Opinia Nr 008107

wyników przeprowadzonych oględzin - ekspertyzy urządzeń grzewczo-kominowych

w budynku przy ul. Śniadeckich nr 2/13 w Wałbrzychu
dotycząca urządzeń grzewczo-kominowych używanych przez
B.O.K. Stary Zdrój

PARTER	LOK	N-1
I P		N-6 z N-7 z
II P		N-12 z N-13
III P		N-18 z N-19 z
STROCH	P 18	N-18

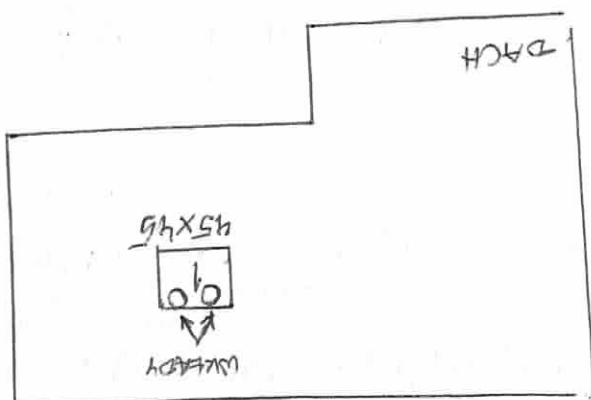
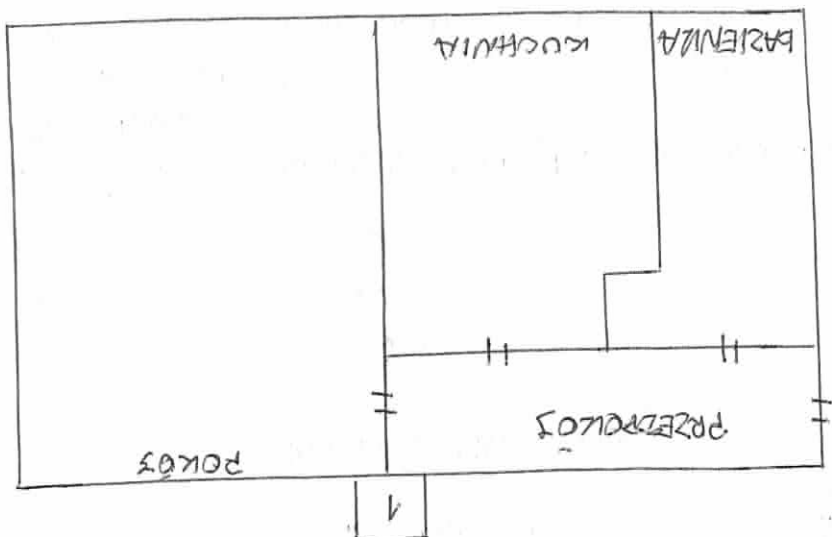
1. Istniejący przewód w obębie mieszkania to przewód dymowy 45x45cm.
2. Kocioł gazowy CO z zamkniętą komorą podłączyć do zewnętrznego układu powietrze-spalinowego zgodnie z wytycznymi producenta i z oparcie o projekt.
3. Wentylację nawiewną kuchni i łazienki wykonać wg obowiązujących przepisów - projektu. Istniejące wentylacje nieprawidłowe.
4. Dla prawidłowego funkcjonowania urządzeń kominowych zapewnić walezy napływ powietrza z zewnątrz poprzez urządzenia nawiewne.
